关于数字化绿色智能工厂疑问答复函

关于数字化绿色智能工厂（招标编号：SG202513003）收到如下疑问，现做如下答复：

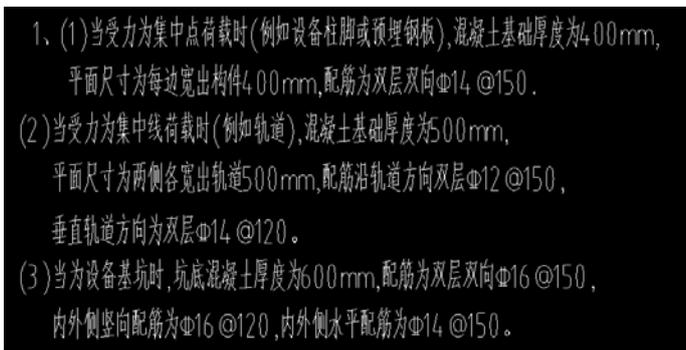
1、结施 3 中杯口柱没有给出柱箍筋大样示意图具体肢数（4*4）

答复：按清单执行（肢数 8*8）。

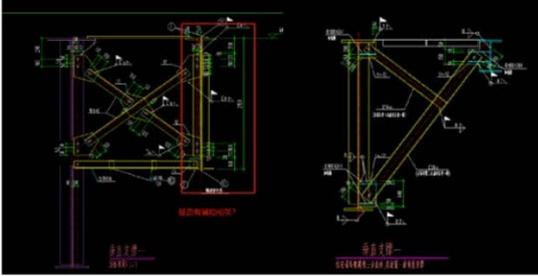
7、“制动梁”的工程量是否包含在清单子项中序号 153、154 项的钢吊车梁里。

答复：包含在清单子项中序号 153、154 项。

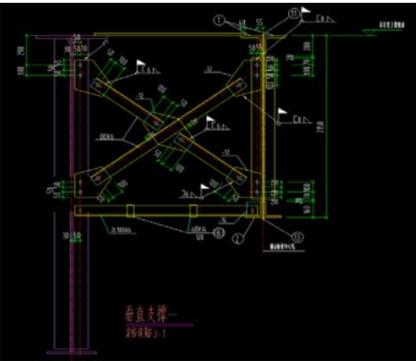
9、第 6 版疑问答复函汇总中问题 7 和问题 177 的答复冲突，具体以哪个为准？

177、如图垂直支撑一，请明确在图中的布置位置，以及图中制动桁架的大样图；

答复：此大样用于 A5 级以上吊车，详见吊车平面布置图，辅助桁架详见相应图集。

答复：以 177 条回复为准

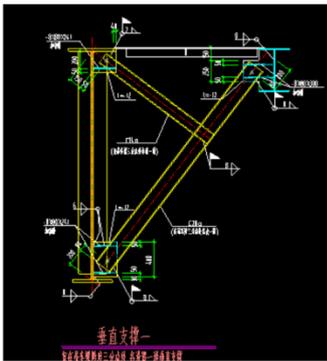
124、结构图第 9 张，请明确垂直支撑一的具体施工位置，蓝色 H 型钢的具体位置，及其与主钢构件的连接形式。

答复：18米以上柱距、50T吊车区域，采用此结构形式。

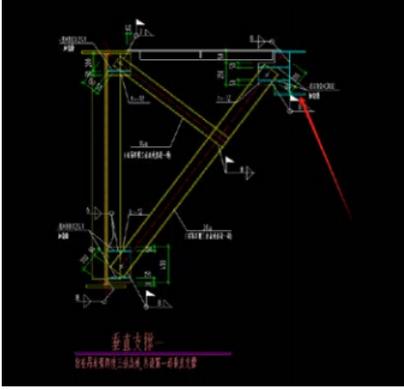
176、如图垂直支撑一，请明确在图中的布置位置，以及图中 H 型边梁的规格；

答复：此大样用于每个边柱吊车梁，具体尺寸详见相应图集。

答复：以 176 条为准

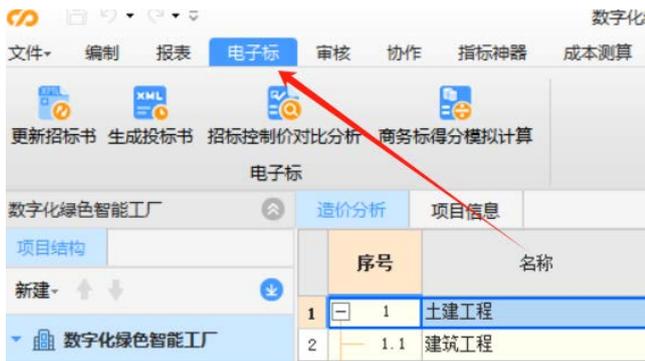
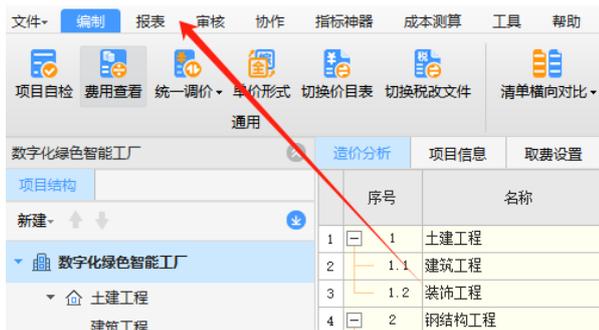
49、根据合同本项目投标文件商务标需投标单位提供PDF版报价清单及电子版报价清单，按招标文件的要求本项目为全费用报价模式，现验证广联达、新点等两款造价软件在全费用模式下，均无法生成电子版报价清单，请明确本项目是否可只上传PDF版报价清单或改为非全费用模式。以下截图为软件内非全费用模式和全费用模式的功能界面

答复：福莱软件客服答复只要能导出相关文件就不影响投标，建议咨询报价软件客服人员。

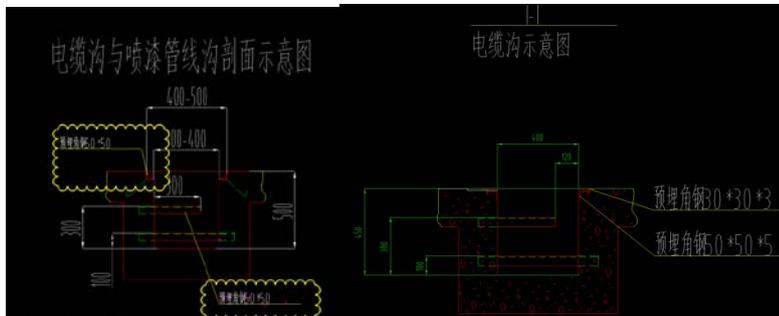
87、型材处理线图纸基础模板图中“液压站”根据剖面图显示直接坐落在地面上，且基础完全同地面，请问其它图纸无特别注明基础类型的类似情况是否也如此处理？

答复：按图施工

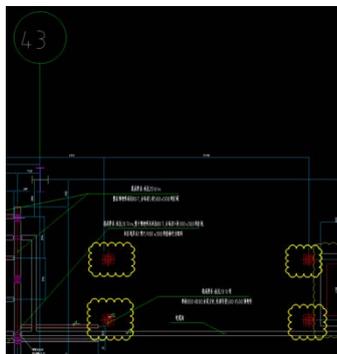
91、型材下料图纸的基础图 43 轴东侧有 4 根 800*800 的水泥立柱，柱顶标高是否都是 0.9 米，其是否直接坐在地面上？请给出混凝土及钢筋的相关数据？

答复：执行清单报价（下方设置1500*1500mm独立基础，厚度为400mm，配筋为三级钢双层双向12，间距150）。

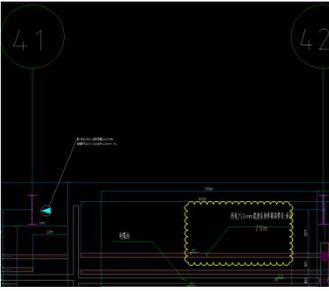
93、型材下料图纸的基础图 35 轴-42 轴条形件是否为钢板或垫板？此钢板或垫板是否可以直接设置在厂区地面混凝土做法中？

答复：此范围不考虑设备基础

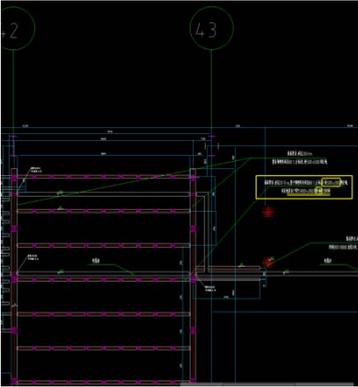
94、型材下料图纸的基础图 42 轴-43 轴垫板是否为钢板？垫板上是否还需另增加预埋件？请给出详细的截面图及施工做法？

答复：执行清单报价（此区域为300厚基础，配筋为三级钢双层双向12，间距150）。

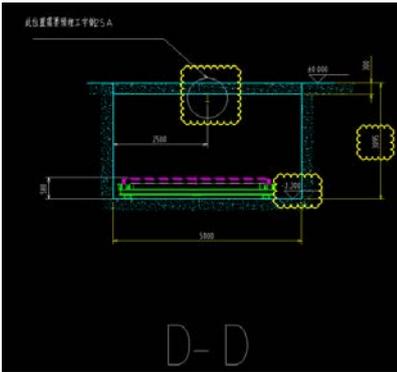
103、产线布局图中下层输送辊床回流线基础提资图中 D-D 剖面图预埋工资高 25A？此工字钢是否为甲供？若为施工单位施工，请提供具体施工节点图及工字钢的具体平面位置图。

答复：综合考虑图纸和清单

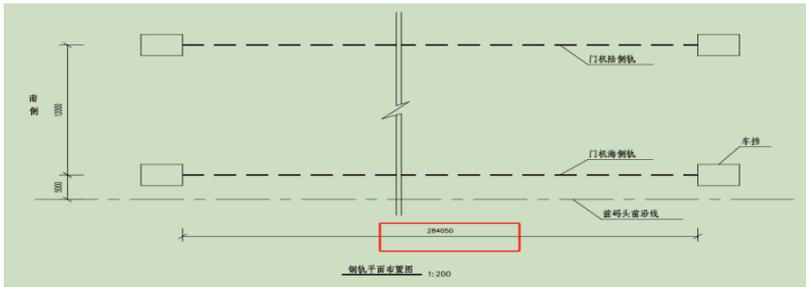
105、产线布局图的平面图上下层地基图板长分别为 50 多和 100 多米，是否无需设置梁及后浇带？若有，请补充。

答复：按图施工

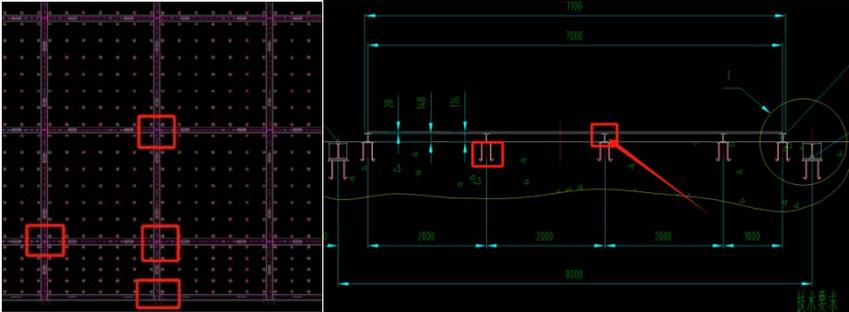
115、先行小组立工作站地基图中及小组立母板拼板工作站地基图各盖板之间的预埋钢板是否只有十字/T字交叉点有？工字钢材料及安装是否为甲方后期处理？

答复：按清单执行

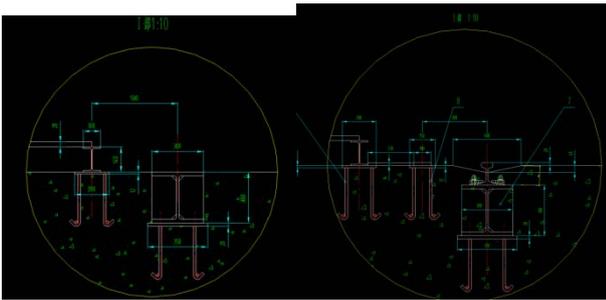
116、先行小组立工作站地基图中及小组立母板拼板工作站地基图节点大样 I 发大图中，轨道预埋件内预埋钢板的规格和间距分别为多少？混凝土截面尺寸多少？

答复：按基础图及清单执行

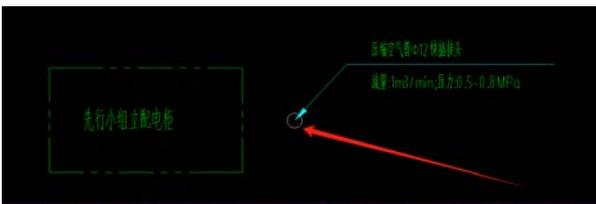
117、先行小组立工作站地基图及小组立母板拼板工作站地基图中压缩空气管是否为甲方后期处理？

答复：甲方负责。
